建築物の安全確保のための体制の整備事業

構造計算に係る課題の整理取りまとめ

報告書

実施機関 一般社団法人 建築性能基準推進協会

図 2.1.1 1階床伏図

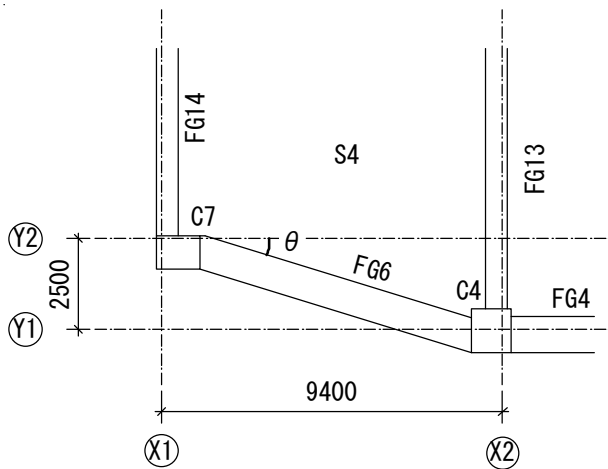
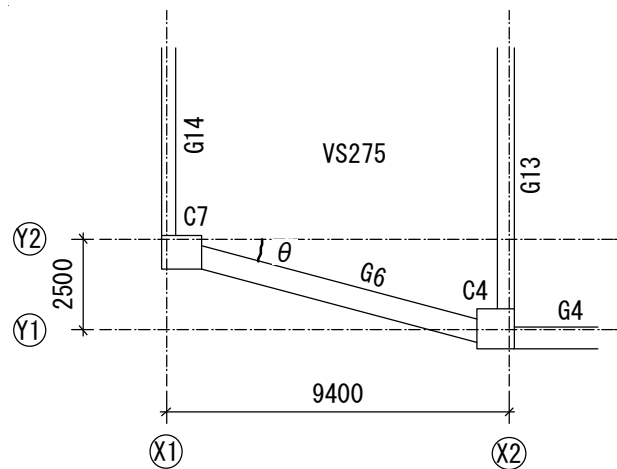
本事例は、地上15階建てのRC造建築物である。図2.1.1及び図2.1.2の床伏図に示すとおり、Y1通りX1-X2間の大ばりは平面傾斜ばりとなっており、配筋詳細図が示されていないため、その角度($\tan \theta \approx 2500/9400$)と柱はり幅の関係からは、基礎ばりFG6やはりG6の主筋が隅柱C7のコア内に定着できることを確認できない。図2.1.3には1階～2階の柱・はり・基礎ばり断面リストを示す。

はりの主筋端部には、第三者機関が発行する技術評価の証明書等を取得した定着板を使用した異形鉄筋の機械式定着工法(定着板工法)が採用されているが、この定着板工法の標準図でも、平面傾斜ばりの主筋端部を折り曲げる場合の詳細図や、平面傾斜ばりの主筋が隅柱コア内に定着出来ることを確認できる詳細図は記されていない。

柱に平面傾斜して取りつくはりについては、その角度が大きくなると、はり主筋の端部を柱コア内に定着することが困難となる。また、このような平面傾斜はりについては、学協会等が発行する一般的な鉄筋コンクリート構造標準配筋図では収まりが示されていない。このため、配筋上の問題点を明らかにするために別途設計者が配筋詳細図を作成し、鉄筋の定着が適切になされ応力伝達できることを確認することが重要である。適切に定着できない場合には、柱断面を大きくするなどの変更が必要となる。

図 2.2.1 R階伏図

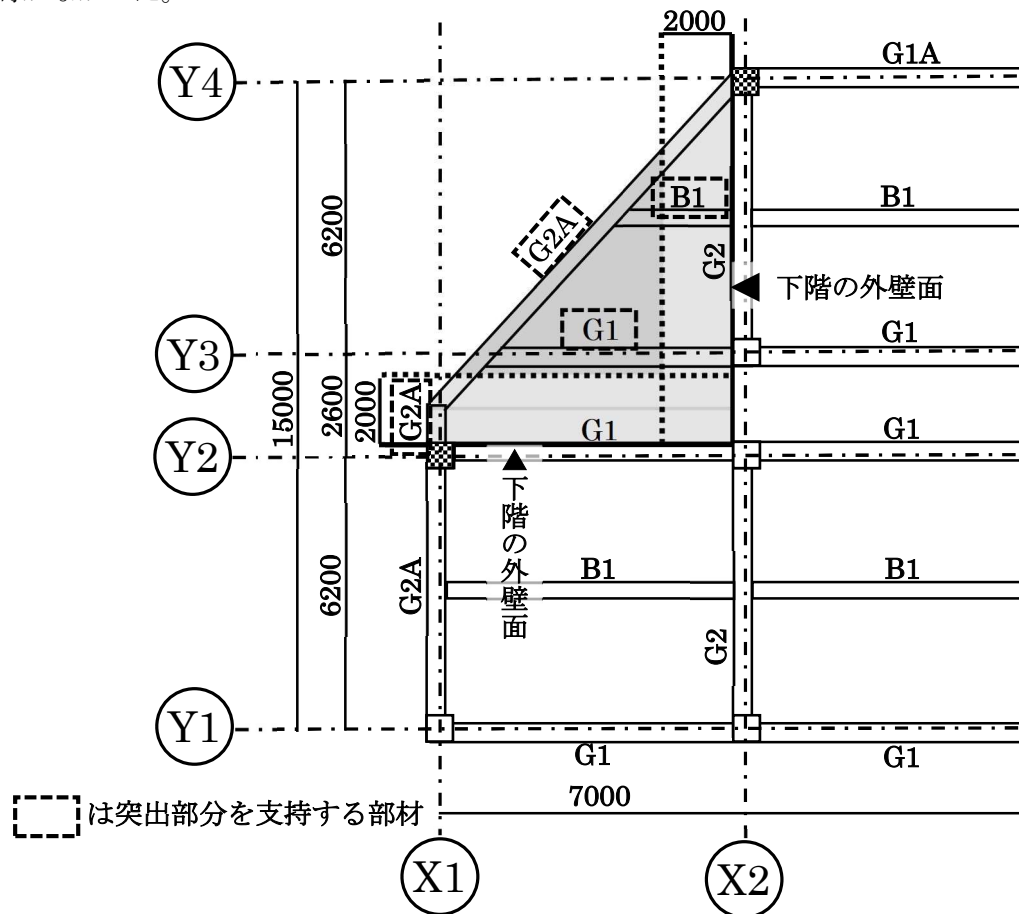
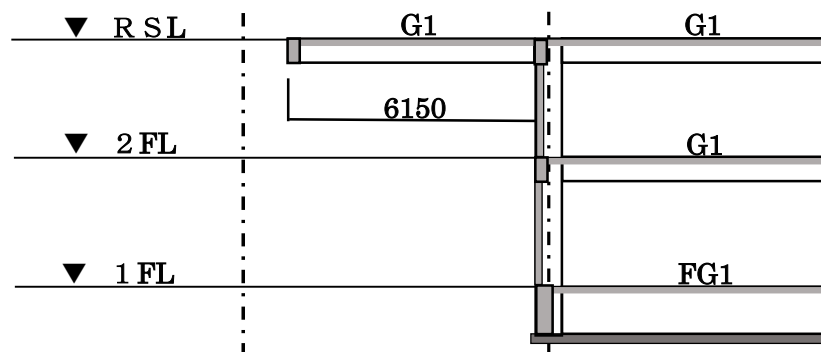
本事例は、地上2階建てのRC造建築物である。図2.2.1及び図2.2.2に示すように、R階の床組みにおいて、下階の外壁から2mを超えて突出した部分があるが、鉛直震度による突出部分に作用する力に対する検討がなかった。

本事例においては、突出部にある長い G1 梁が片持ち梁としての検討はしておらず、突出部先端に設けられている G2A 梁が突出部分を支持するための十分な耐力・剛性を持ち、突出部に作用する鉛直荷重を両側の柱に伝達できていることを確認し構造計算書に示す必要がある。

外壁から 2 m を超える規模の大きな突出部分については、鉛直方向の振動の励起が生じやすいことから、平成 19 年国土交通省告示 594 号第 2 第三号ニに定められているとおり、鉛直震度による力に対して安全であることを確かめる必要がある。

突出部が単純な片持ち梁形式の形状ではない場合や、複雑な床組みの場合でも、突出長さが大きい場合には同様に鉛直方向の振動の励起が生じる恐れがあるため、鉛直震度に対する安全性の確認は必要である。

図 2.3.1 1階伏図

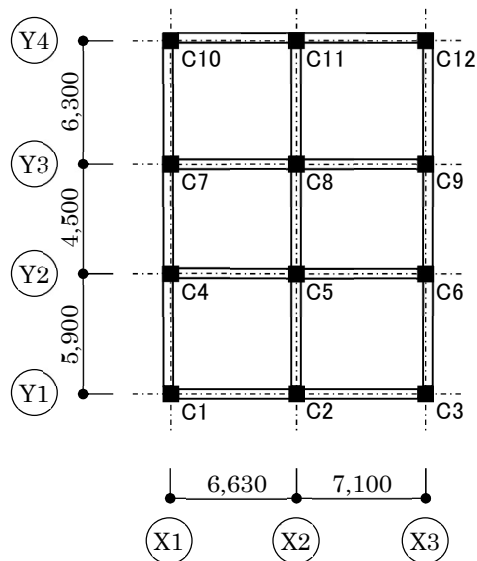
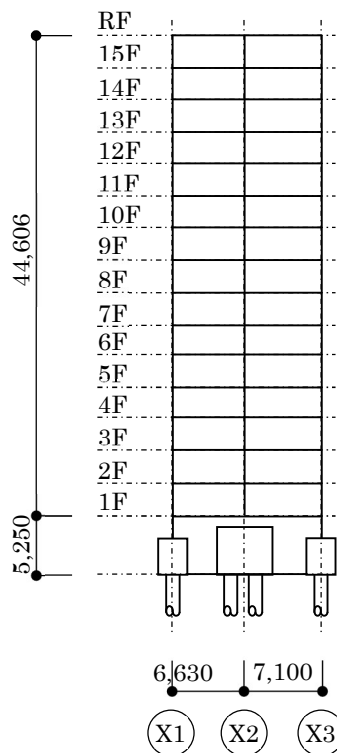
本建物 1 階の主要な柱リストを図 2.3.3 に示す。使用されているコンクリートは Fc45～Fc30、柱主筋は SD490、柱の帯筋には高強度せん断補強筋が用いられている。本事例の高強度せん断補強筋には第三者機関による技術評価を取得した工法が用いられており、その評価の対象となっている設計施工指針では、「耐震設計上ヒンジが形成される領域で、かつ崩壊メカニズム時の軸方向応力度が $0.35 F_c$ を超える場合には、副帯筋を用いて 200 mm 以下の間隔で中間主筋を拘束する。また、200mm を超えて離れ合う主筋があればそれらすべてを拘束する。」旨が規定されている。使用している一貫計算プログラムはこの設計施工指針に対応しており、柱の軸方向応力度が $0.35 F_c$ を超えている場合は、ワーニングメッセージが出力される。

本建物の構造計算では、構造特性係数 D_s を 0.30 として保有水平耐力計算が行われている。この計算結果では、X、Y 方向正負加力の合計 11 箇所の柱において、「高強度せん断補強筋を使用した柱の軸方向力応力度が $0.35 F_c$ を超えている」との計算プログラムのワーニングメッセージが出力され

ていた。本事例の1階柱脚にはヒンジが形成されており、柱の軸方向応力度は一部で $0.35F_c$ を超えていたにも拘らず、ワーニングメッセージへの対応が無く、柱リストには設計施工指針に規定された拘束筋（副帯筋）が追加されていなかった。

本事例に用いられている高強度せん断補強筋は、建築基準法第37条に基づく大臣認定を取得しており、その設計施工指針等について、第三者機関による技術評価を取得している。本事例に用いられた高強度せん断補強筋の設計施工指針には仕様規定（計算外規定）があり、崩壊メカニズム時の軸方向応力度が $0.35F_c$ を超える場合には副帯筋により主筋およびコンクリートを拘束することなどが規定されている。

法第37条の認定を取得し、一般的なモデル化や算定式などの適用範囲を逸脱している材料を使用する場合の設計図書の作成にあたっては、適切であることが確認された設計施工指針に規定された仕様などを順守するか、別途の検討により安全上問題がないことが確かめられた仕様などを採用する必要がある。

図 3.1.1 Q_u 算定時ヒンジ図

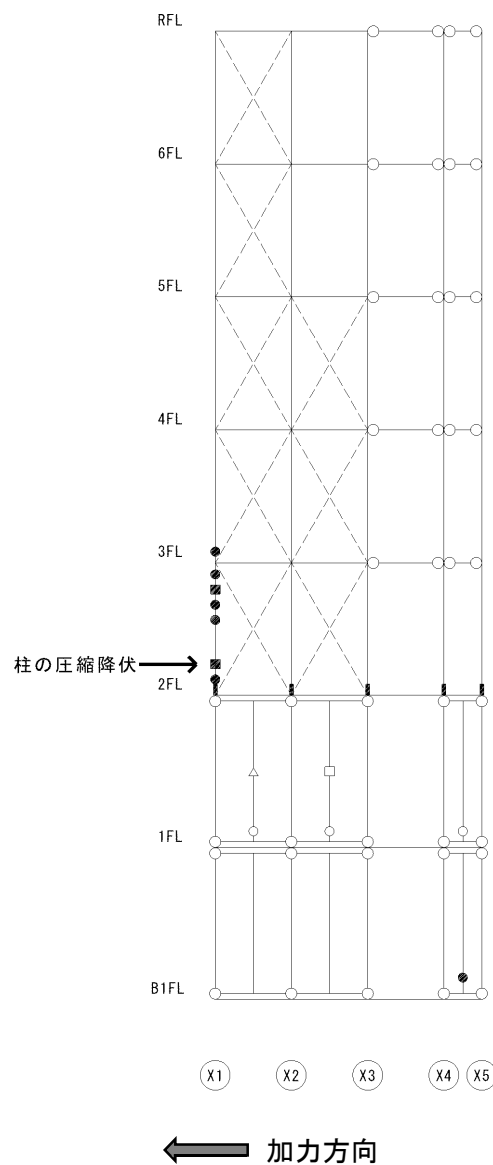
本事例は、地上6階、地下1階建ての併用構造建築物（地下1階及び地上1階はRC造、2階から6階はS造）である。本事例では、保有水平耐力の算定を柱の圧縮降伏耐力時点としているが、柱の圧縮降伏耐力の値は曲げ座屈耐力を考慮していない値である（図3.1.1参照）。

本事例では、柱の曲げ座屈現象を考慮すると、架構全体の崩壊形が全体崩壊形から軸圧縮を受ける筋かい架構の柱の曲げ座屈による局部崩壊形となり、保有水平耐力がより小さく評価される可能性があるため、当該柱の耐力の算定において曲げ座屈耐力を考慮する、当該柱が耐力を喪失した場合にその軸力を隣の柱などで負担するとして再検討するなど、柱の曲げ座屈現象を考慮した検討を行うことが必要である。この場合、座屈の検討にあたっては、(一社)日本建築学会「鋼構造塑性設計指針」を参照することができる。

図 3.2.1 柱はり仕口部

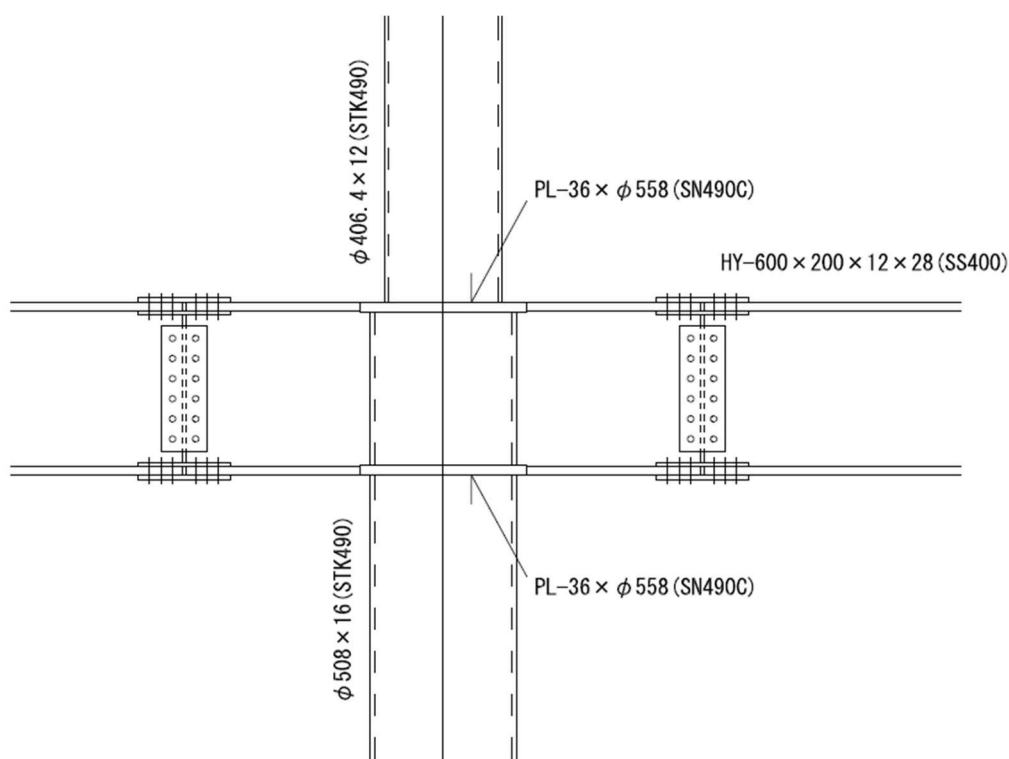
本事例は、地上 8 階建ての S 造建築物である。本事例では、上階と下階とで円形鋼管柱の径が異なる仕口部において、通しダイアフラム形式の異幅接合形式が採用されている。上部通しダイアフラムの厚さは下部通しダイアフラムと同じ厚さとなっているが、上部通しダイアフラムの耐力や剛性に関する検討が行われていなかった。

本事例は②の方法によっているが、上部通しダイアフラムの安全性の検討が見当たらない。上下階で柱径が変化してその対応を②の異幅接合形式による場合、設計者は上部通しダイアフラムの面外方向の応力等を検討し、その安全性を確認する必要がある。

- ① 図 3.2.2 に示すように柱-大梁接合部パネルをテーパ管形式にすることで、上下階の柱に生じる力を連続的に伝達する。角形鋼管柱の場合には、テーパ鋼管として第三者評価機関が発行する技術評価の証明を受けている部材から選択する方法もある。
- ② 図 3.2.3 に示す異幅接合形式にし、上部通しダイアフラムの面外曲げ耐力および面外曲げ剛性を考慮し、その安全性の確認を行う。鋼管柱の場合には、柱絞り通しダイアフラム工法として第三者評価機関が発行する技術評価の証明を受けている部材から選択する方法もある。

なお、検討にあたっては、(一社)日本建築学会「鋼構造接合部設計指針」(4.2.6 異幅接合形式箱形断面柱梁接合部)が参考となる。

図 4.1.1 基礎伏図

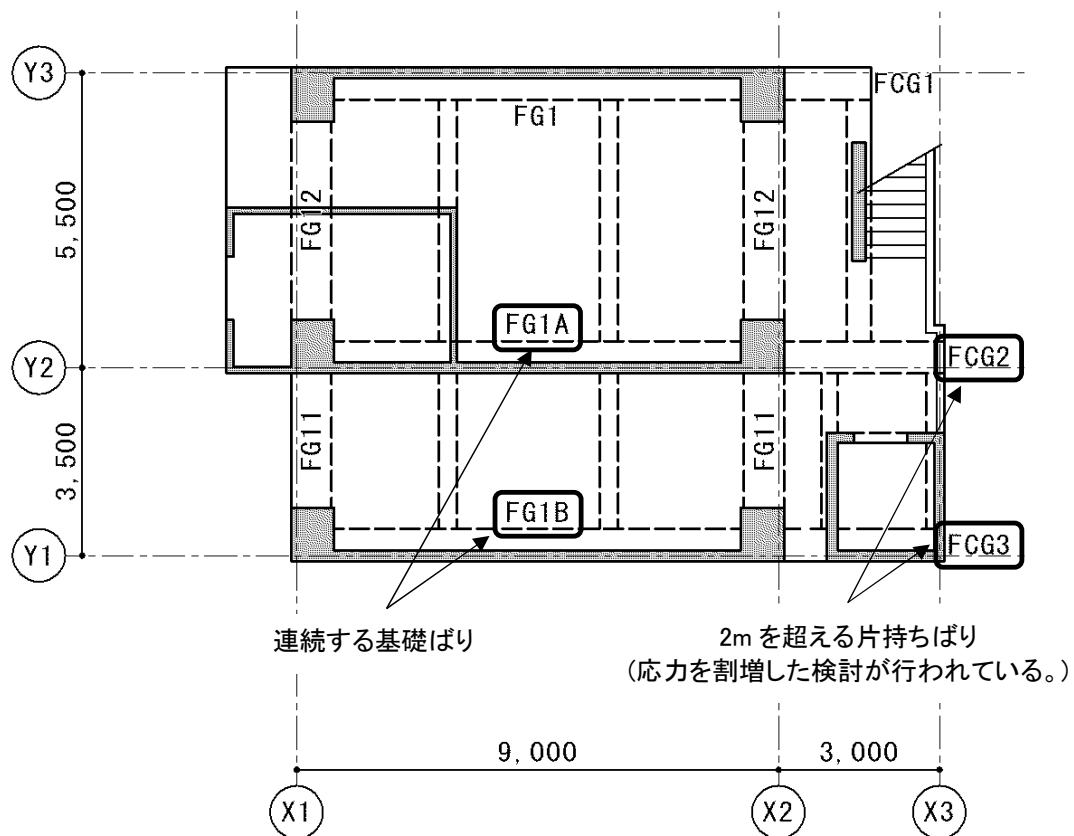
図 4.1.1 に示すように柱から 2m を超える長さの片持ちばり (FCG2・FCG3) については、1G の上下動に対する検討として長期の許容応力度の設計時に応力を 4/3 倍に割増した検討が行われているが、その片持ちばりに連続する基礎ばり (FG1A・FG1B) については、割増された応力に対する検討が行われていなかった。

本事例の場合、片持ちばり部分については別途手計算にて1Gの上下動による割増し応力を考慮した検討が行われていたが、片持ち部材に接続された部材についても、割増し後の応力に対する検討が必要である。

片持ちばりなどの片持ち部材の固定端応力は、出の長さや、RC造、S造などの構造種別に関係なく、原則的には接続する部材でその応力を処理する必要がある。さらに、出の長さが2mを超える長さの片持ち部材については、1Gの上下動に対する検討を追加し、当該部分及び当該部分に接続される構造耐力上主要な部材についても、平19国交告第594号告示第2第三号ニの規定に基づき割増された応力が処理出来ることの確認が必要である。

図4.2.1 保有水平耐力時の引抜きの検討

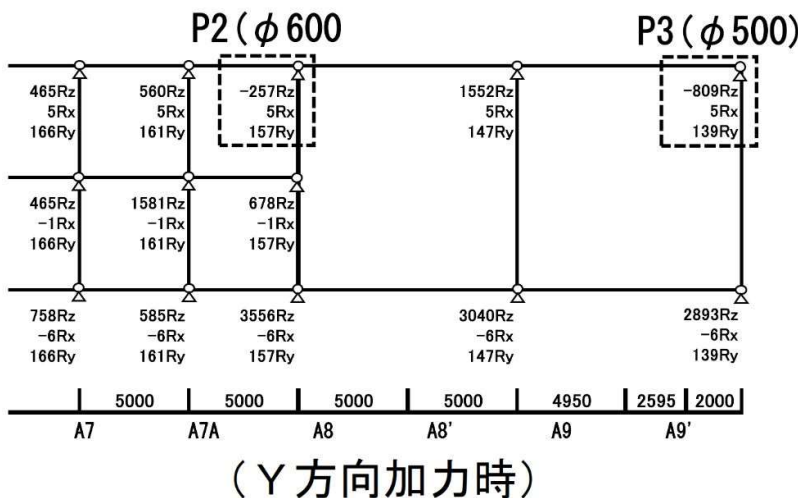
本事例は、地上3階建てのS造建築物である。本事例では、図4.2.1に示すように保有水平耐力時に浮き上がりを考慮せず支点をピンとして解析し、支点に生じた引拔力は引抜き方向の短期許容支持力以下であり、浮き上がりは生じないとしていた。

保有水平耐力時のX方向加力時(右から左)の支点反力において、P2(φ600)に-995kNの引抜力が生じている。

保有水平耐力時のY方向加力時(上から下)の支点反力において、P3(φ500)に-809kNの引抜力が生じている。

また、杭頭接合部工法が引抜力に対応した工法であっても、平成 13 年国土交通省告示第 1113 号第 6 に定められているように基礎ぐいの引抜き方向の許容支持力は、杭体の許容耐力と杭周面摩擦による地盤の引抜き方向の許容支持力のいずれか小さい数値となるため、地盤の引抜き方向の許容支持力は杭頭接合部工法の検討とは別に行わなければならない。

図 4.2.2 構造図における半剛接合法

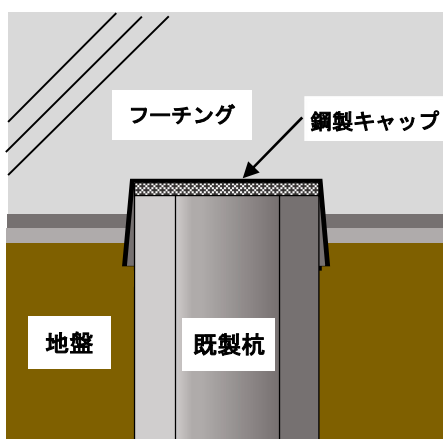
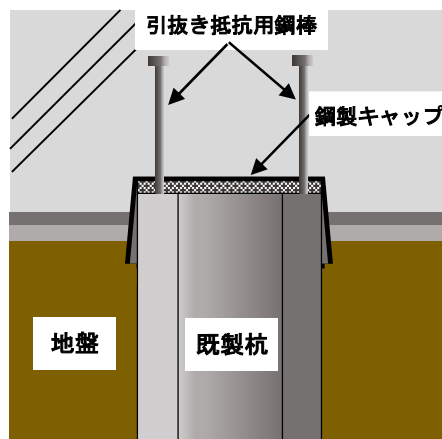
採用している杭頭接合部の工法は、引抜力にも対応可能な指定性能評価機関等が発行する技術評価の証明を受けた半剛接合工法とはなっていたが、引抜力に応じた工法のタイプを指定していなかったため、図4.2.3に示す引抜力を伝達するための鋼棒が設けられておらず、図4.2.2の引抜力に対応していない杭頭接合部となっていた。

杭頭接合部工法に技術評価の証明を受けた工法を用いる場合において、その工法が引抜力に対応した工法であっても、地上部の構造計算により算定された引抜力に基づき、技術評価の証明取得時に定められた計算により引抜力を伝達するための鋼棒等を設計する必要がある。

図 5.1.1 2 階伏図

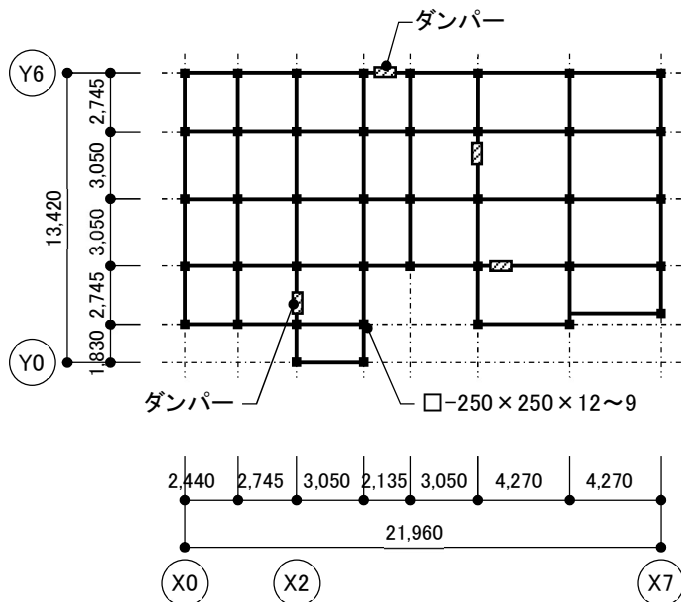
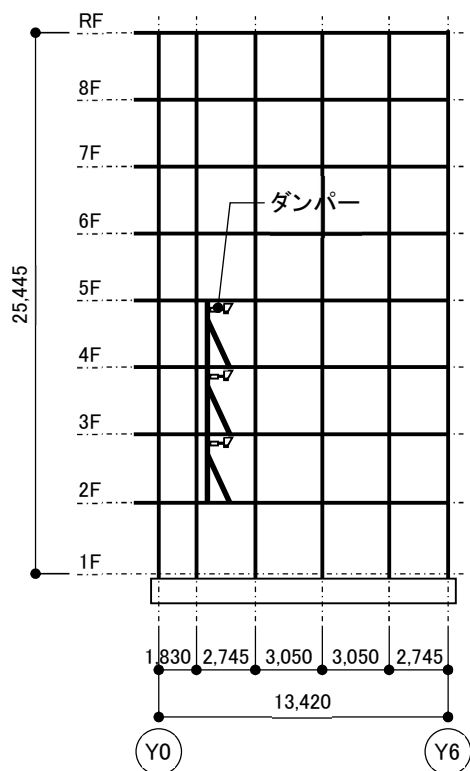
本事例は、地上 8 階建ての S 造建築物である。本建物の架構は図 5.1.1 に示すように、250□の角形鋼管を 2.0 m~4.0 m 程度のスパンで多く配置した純ラーメンで、2 階~4 階において図 5.1.2 に示す架台上に配置した制振ダンパーが各方向 2 箇所を設置されている。

本事例の構造計算では、制振ダンパーを平成 19 年国土交通省告示第 594 号第 2 に規定されている非構造部材として扱い、制振ダンパーの影響を無視した場合と、制振ダンパーの剛性および耐力を考慮した場合について、応力解析・断面算定を行い保有水平耐力を確認していた。この過程において制振ダンパーの動特性やストローク等の仕様を示す資料が添付されておらず、中地震・大地震において、制振ダンパーにストロークを超える変形が生じて周囲に衝突しないことの確認が行われていなかった。

本事例のように一部の階にのみ制振ダンパーを配置した場合などでは、建物に作用する地震力や変形の分布が制振ダンパー無しの場合と異なると考えられるため、制振ダンパーを設置した場合の建物の応力、変形状態を適切に考慮した上で、ストロークを超える変形が生じて周囲に衝突しないよう、制振ダンパーのストロークの妥当性や追従性を検討し、その結果を設計図書に適切に反映する必要がある。
